**Statutární město Brno**

**„Sociálně zdravotní komplex Červený kopec“**

## **VYSVĚTLENÍ, ZMĚNA NEBO DOPLNĚNÍ ZADÁVACÍ DOKUMENTACE**

#### Položka č. 77 - ARS - Architektonicko-stavební řešení

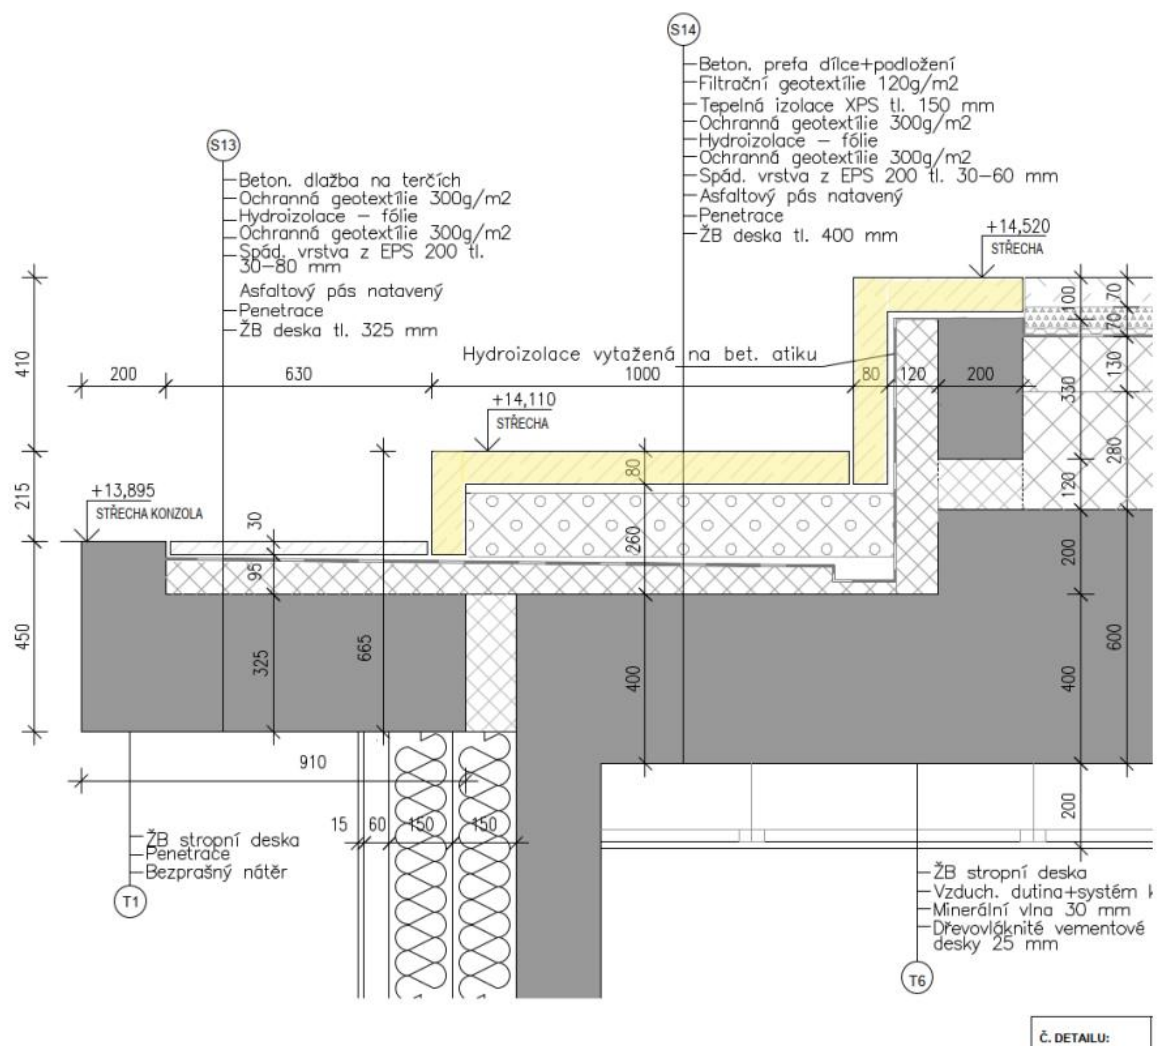
### Dotaz č. 1

### **Dotaz č. 2, Posuvná střecha**

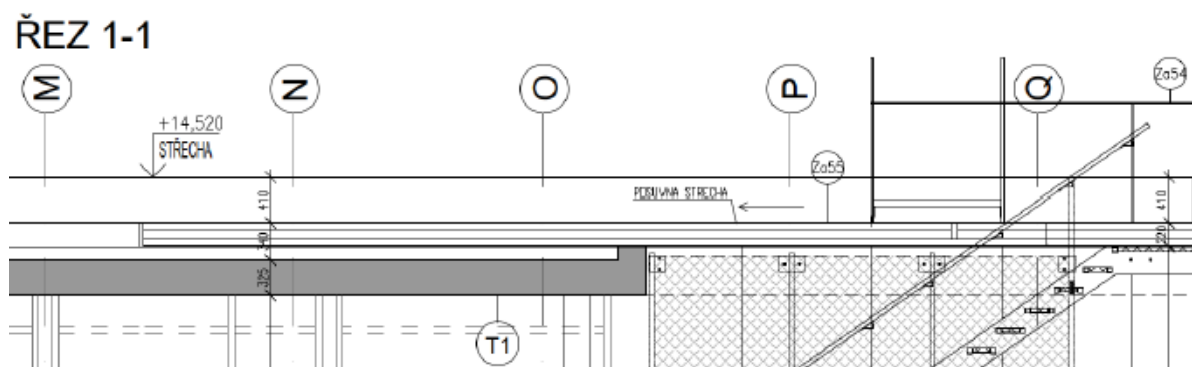
Zámečnický výrobek Za 55 (Zb55 a Zc55) je specifikován pouze Výpisem zámečnických výrobků (BOCK\_SZK\_DPS\_D.1.1\_120\_Tabulka zámečnických výrobků) na straně 17 (18), kde je uveden pouze odkaz na výkres D.1.1\_015a, což je Venkovní únikové schodiště.

Na tomto výkrese je určena poloha výrobku.

Zadavatel k dotazu sděluje, že se jedná o ocelovou konstrukci z uzavřených profilů s výplní z plochého komůrkového polykarbonátu. Prvek je uložen na kolejnicích a manuálně posuvný. Povrchová úprava – žárový pozink. Viz např. posuvné zastřešení letních bazénů.

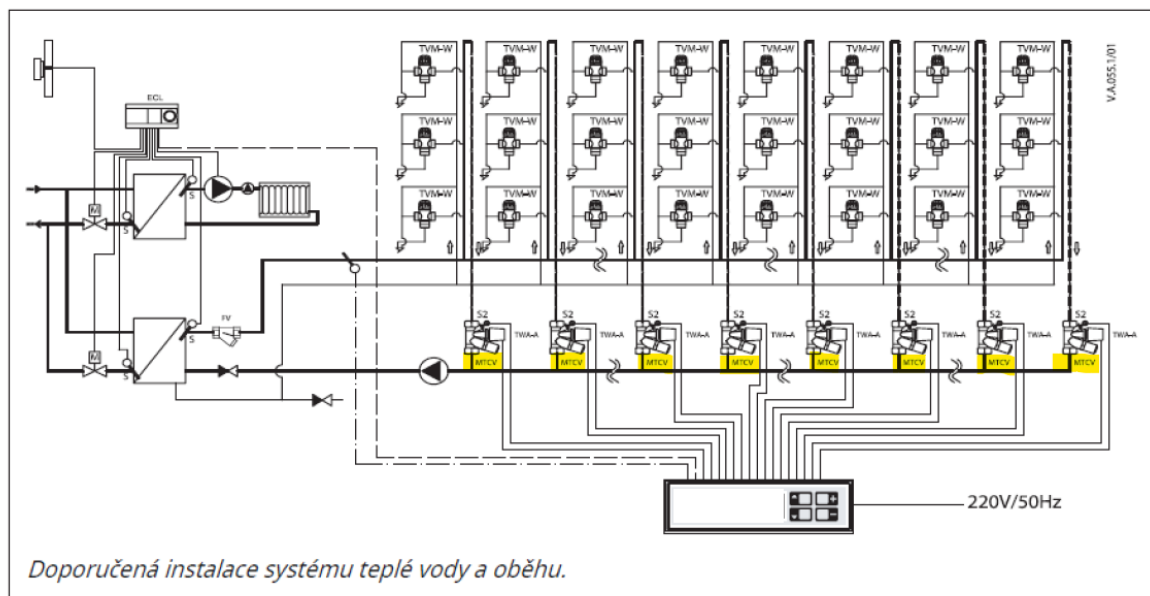
|     | P   | Poznámka k položce:<br>Poznámka k položce: 3,24 m³/hod, dopravní výška 30 m, 1 ks čerpadel, IPS5, 3x400V/50Hz, včetně vybavení amaturami (uzavěry, vypouštěcí ventily, zpětná klapka, filtr, expanzní nádoba atd.)                                                                                                                                                                                                                                                                                                                                                                                                                                 |                                 |                                                                     |     |       |      |

## Dotaz č. 2, Skladba střechy S1

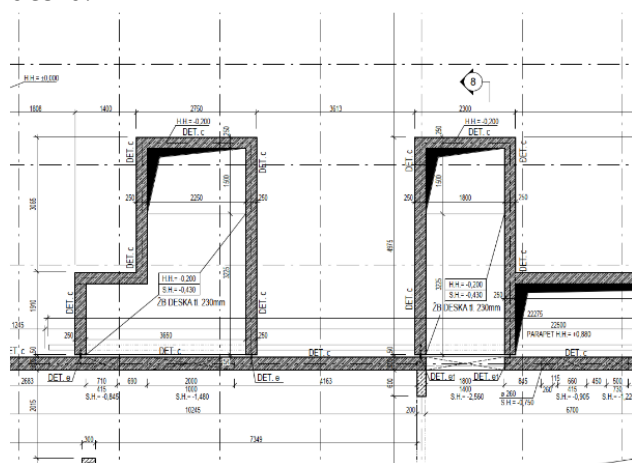
Ve skladbách konstrukcí (BOCK\_SZK\_DPS\_D.1.1\_101\_Tabulka skladeb konstrukcí) je na straně 10 uvedená skladba „S1 STŘECHA VÝDECH A NÁDECH“.

Bohužel se nám nepovedlo dohledat, kde by tato skladba měla být použita. Jako možné se jeví umístění nad místnostmi A.034b a A.034c, kde ve statice je sice uvedený otvor v desce nad 1. PP, ale ve výše uvedených skladbách (viz další obrázek) je zde uvedená voděnepropustná deska.

Zadavatel k dotazu uvádí, že skladba S1 „Střecha výdech a nádech“ se vztahuje k prostorům A.034b a A.034c, konkrétně se jedná o skladbu konstrukce nad otvory pro výdech a nasávání vzduchotechniky umístěné v těchto místnostech.

#### **Dotaz č. 2**

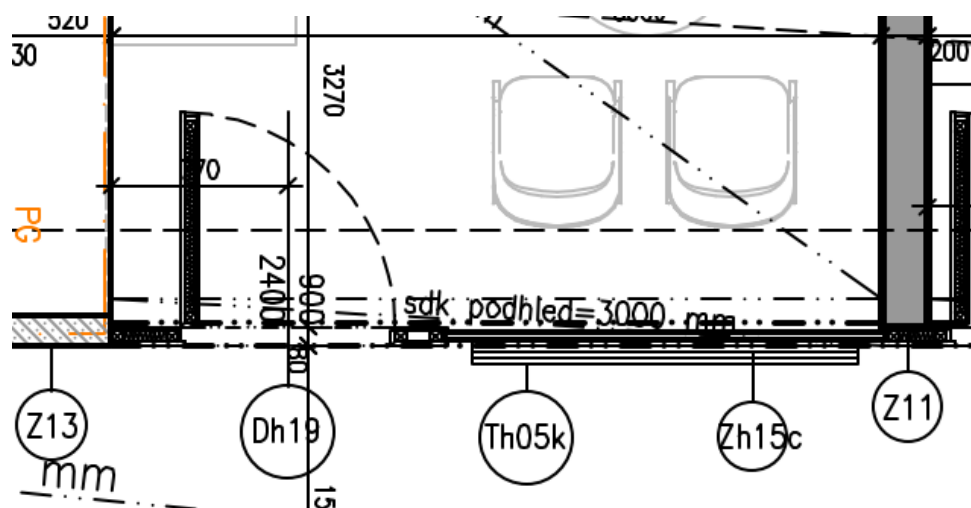
V tabulce dveří je pro prvky as označením Dh05a, Dh05b a Dh05c uveden v poznámce popis „příprava pro Th05d Th05e a Th05i“. Co je myšlenou popisem příprava pro tyto položky? V tabulce truhlářských prvků je uvedeno, že jsou tyto položky neobsazené.

#### Dotaz č. 1

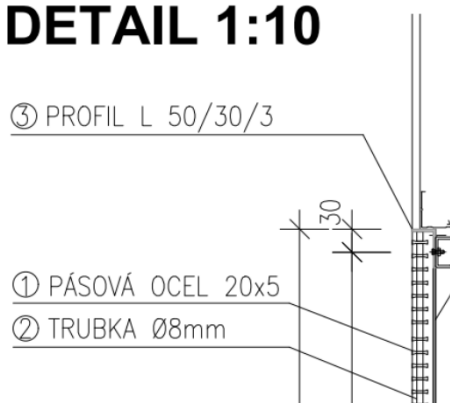
Při kontrole výměr uvedených v soupisu prací pro SDK stěny nelze z půdorysů a z popisu skladeb odvodit, kde se konkrétní SDK příčka nachází. Ve Skladebách SDK příček je uvedeno např. bude použita deska do vlhkého prostředí příp. standardní. Žádáme o doplnění popisu typu příčky do půdorysů. V současném stavu nelze výměru ověřit.
